# 改善箇所説明図

## 基準不適合発生箇所

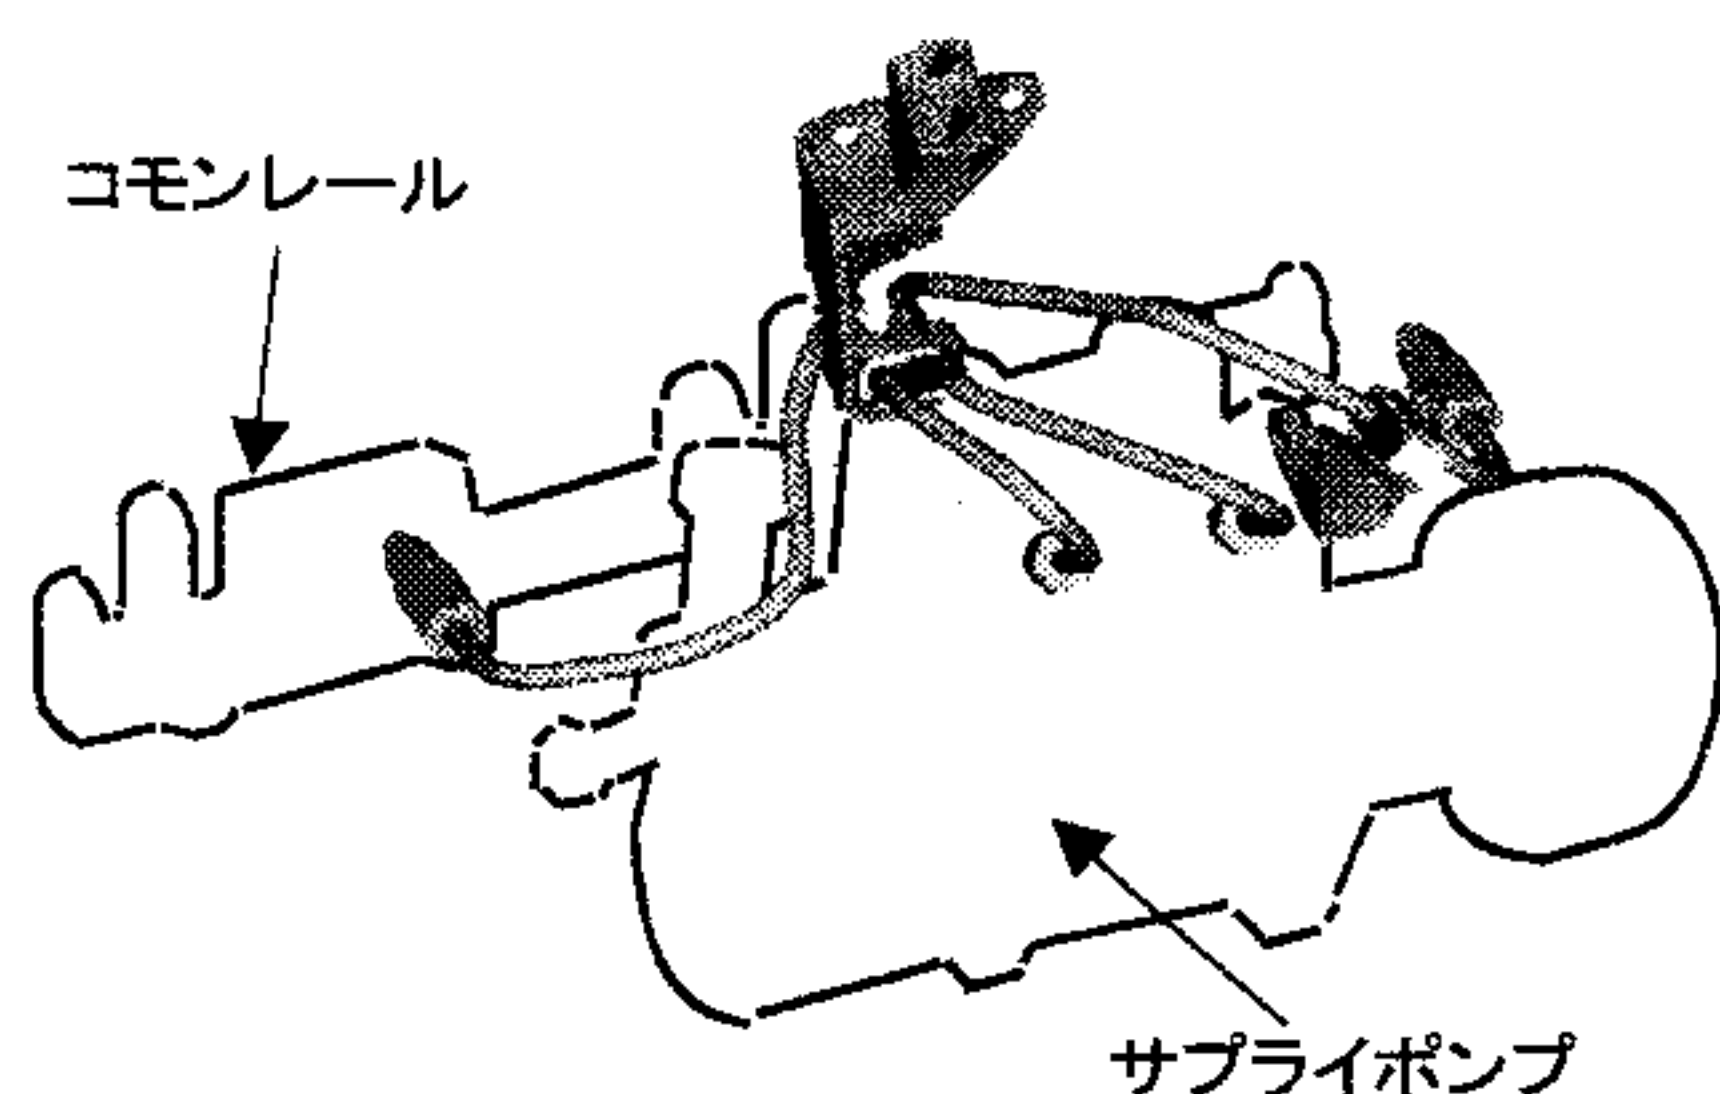
燃料装置において、サプライポンプとコモンレール間の燃料チューブを固定するチューブサポートの形状が不適切なため、前側燃料チューブの固定が不十分なものがあり、原動機の振動により前側燃料チューブ根元部に応力が発生し、そのままの状態で使用を続けると、当該部に亀裂が発生し、燃料が漏れるおそれがある。

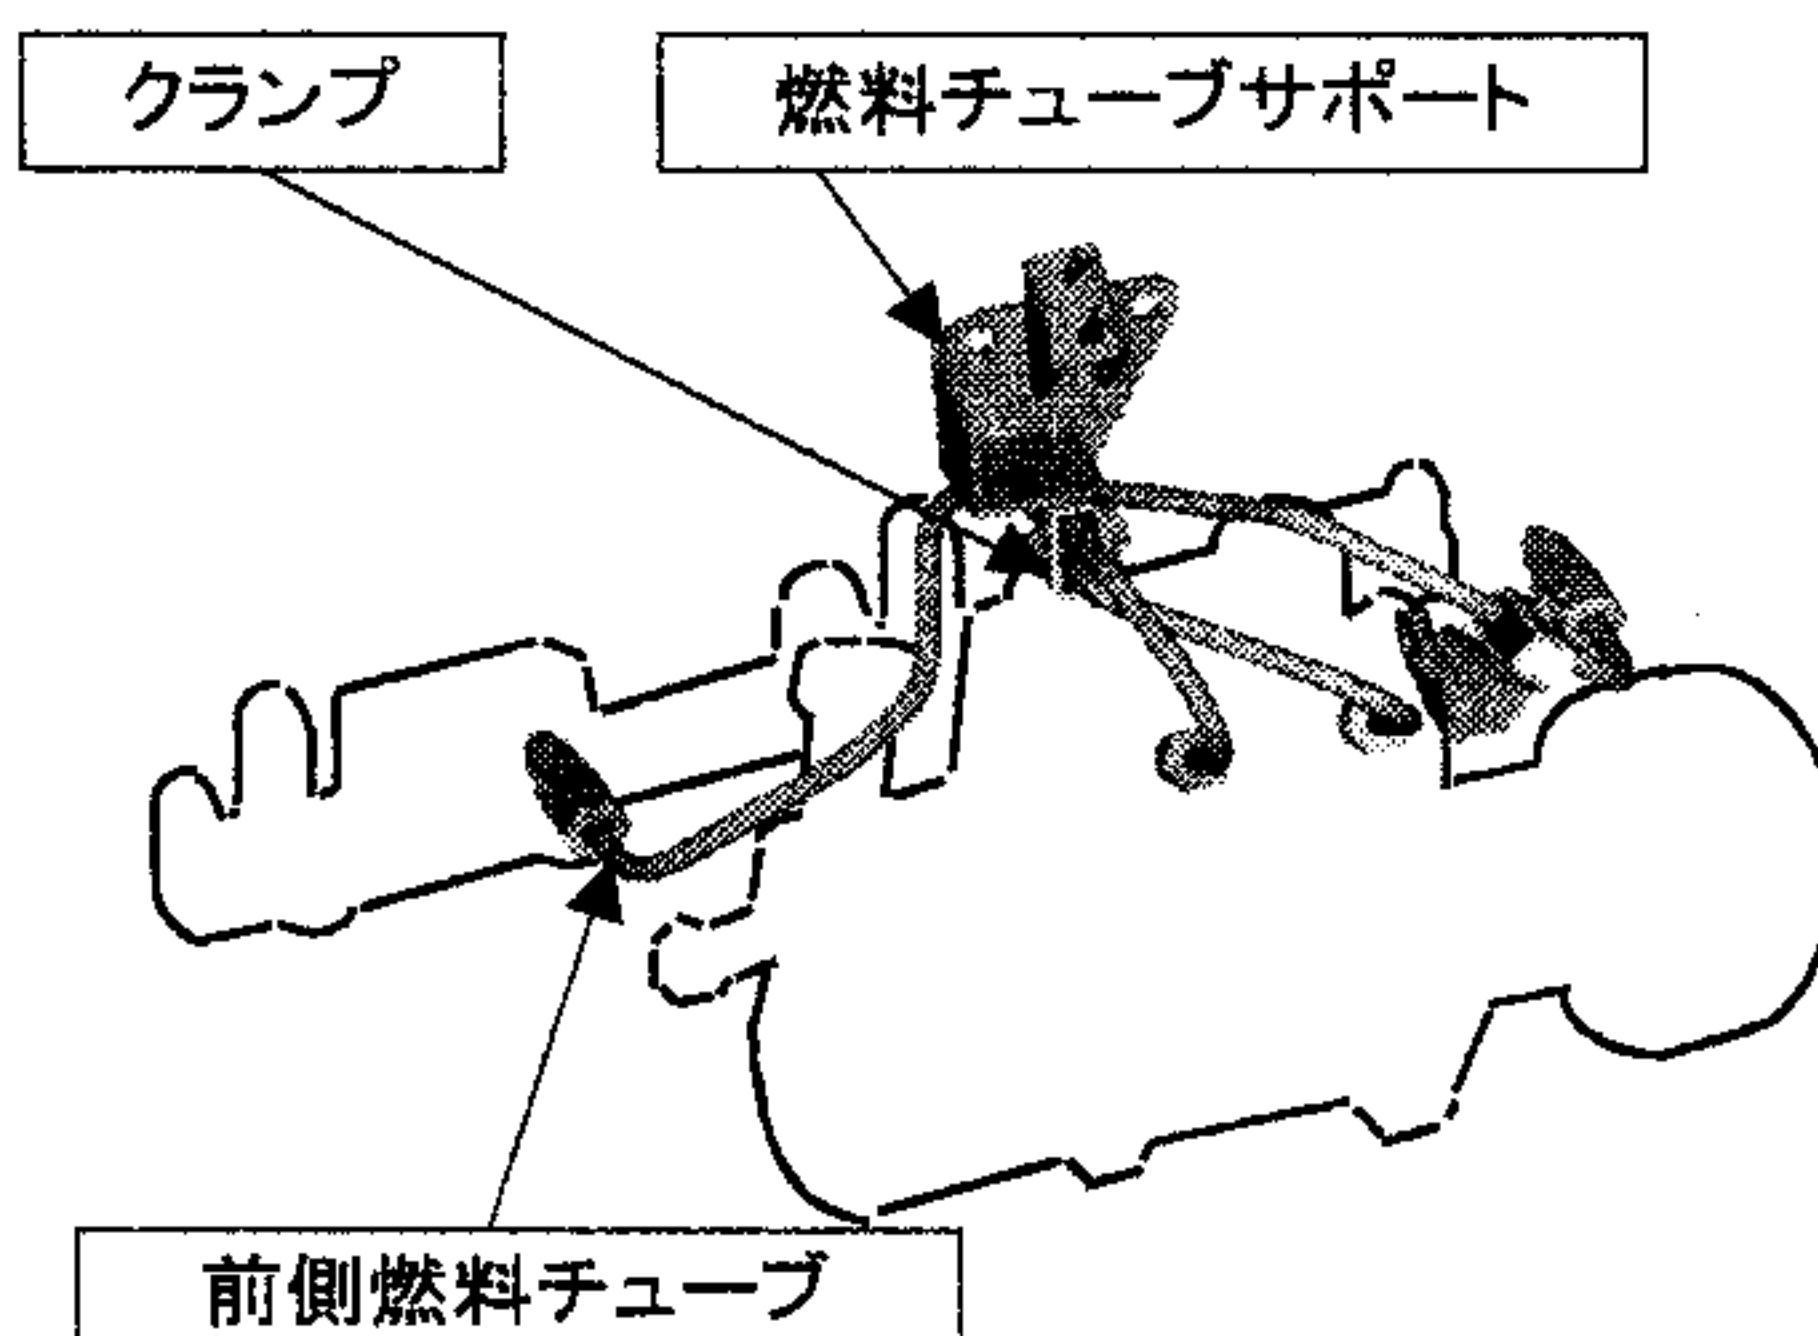
### [改善前]

### [改善後]

全車両、燃料チューブサポート、クランプ及び前側燃料チューブを対策品に交換する。
